詳細設計段階における対応状況（竜巻防護ネット）

設置許可段階

詳細設計段階

図 16 ストッパーイメージ図

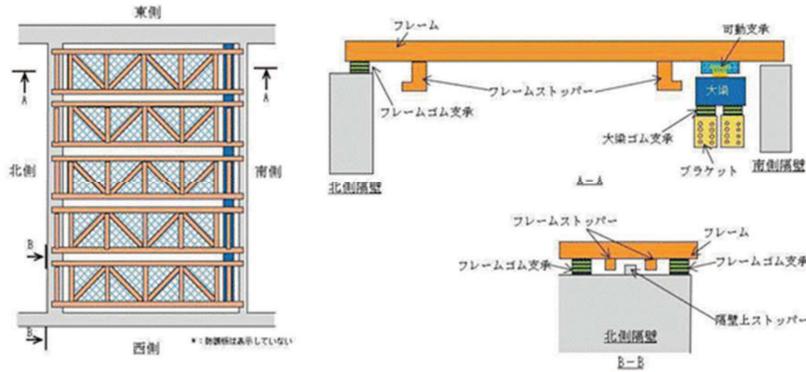
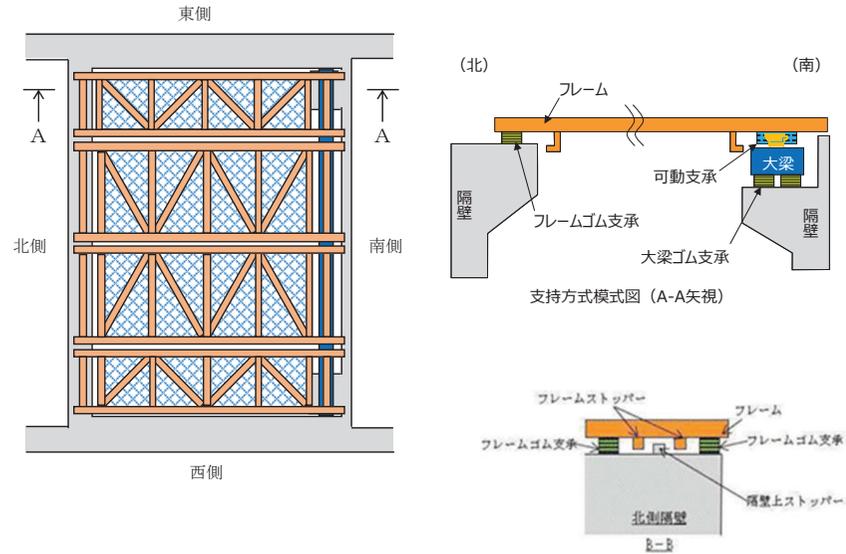
分類①  
 （フレーム基数の変更）  
 東西側壁補強に伴い東西方向開口幅が狭くなったことを詳細設計に反映した。

分類①  
 （ブラケットの廃止・支持壁変更）  
 海水ポンプ室補強計画を踏まえ，既設東西側壁にブラケットを設置し大梁を支持するとしていた構造から，補強する南側隔壁にて大梁を支持する構造とした。

分類②  
 （フレームゴム支承の仕様変更。P4.1-別紙5-2と同様。）

分類②  
 （ゴム支承の結合条件の設計進捗）  
 設置許可段階における説明事項及びゴム支承の特性試験結果を踏まえ，衝突解析におけるゴム支承の解析条件について，ばね支持による3方向弾性とした。

分類②  
 （ストッパーの位置付けの整理）  
 構造強度評価上は期待しないが，道路橋示方書における落橋防止装置を参考に，自主的にストッパーを設置することとした。

注記\*1：いずれの支承部も構造強度上の評価方針を満足する方針とすることから，竜巻防護ネットの支持機能を担う部材としてストッパーに期待しないこととした。ただし，道路橋示方書における落橋防止構造の考え方を参考に，自主的にストッパーを設置することとし，ストッパー設置により外部事象防護対象施設に波及的影響を与えないことについて確認する。

図 19 設計飛来物衝突時の荷重伝達例  
 （水平方向（南から北）から衝突した場合）

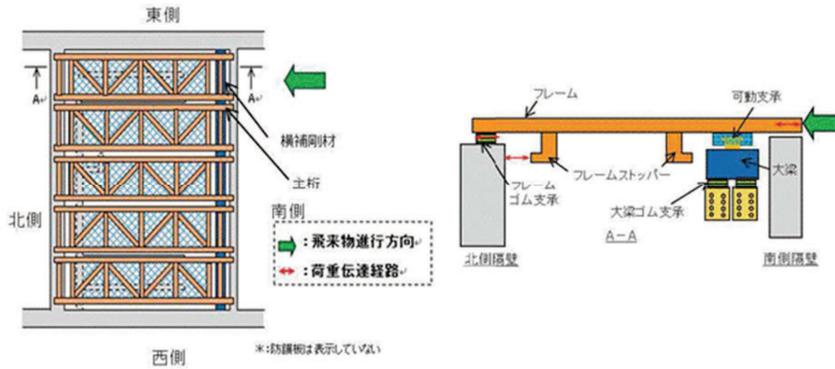
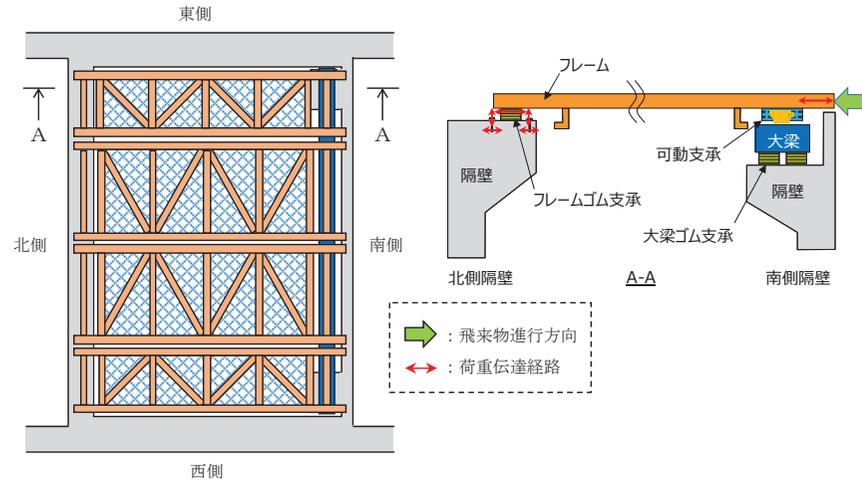
分類①  
 （フレーム基数の変更）  
 東西側壁補強に伴い東西方向開口幅が狭くなったことを詳細設計に反映した。

分類①  
 （ブラケットの廃止・支持壁変更）  
 海水ポンプ室補強計画を踏まえ、既設東西側壁にブラケットを設置し大梁を支持するとしていた構造から、補強する南側隔壁にて大梁を支持する構造とした。

分類②  
 （フレームゴム支承の仕様変更。P4.1-別紙5-2と同様。）

分類②  
 （ストッパーの位置付けの整理）  
 構造強度評価上は期待しないが、道路橋示方書における落橋防止装置を参考に、自主的にストッパーを設置することとした。
